## 改善箇所説明図

燃料タンク

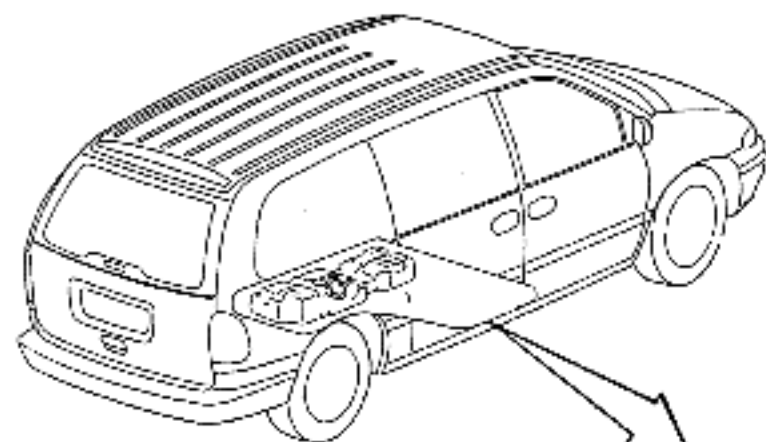
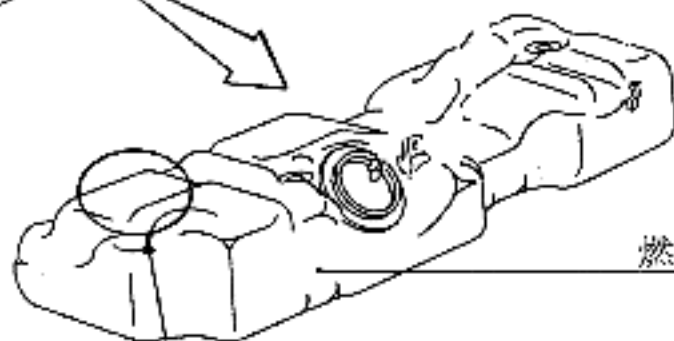
三列目の着脱式座席の反転防止用金具を取付けるためにフロアパネル部に穴をあけた際、フロアパネル下部にある燃料タンクを損傷したものがあり、最悪の場合、燃料漏れ起こし火災に下るおそれがある。

全車両燃料タンクを点検し、損傷があるものは良品と交換する。
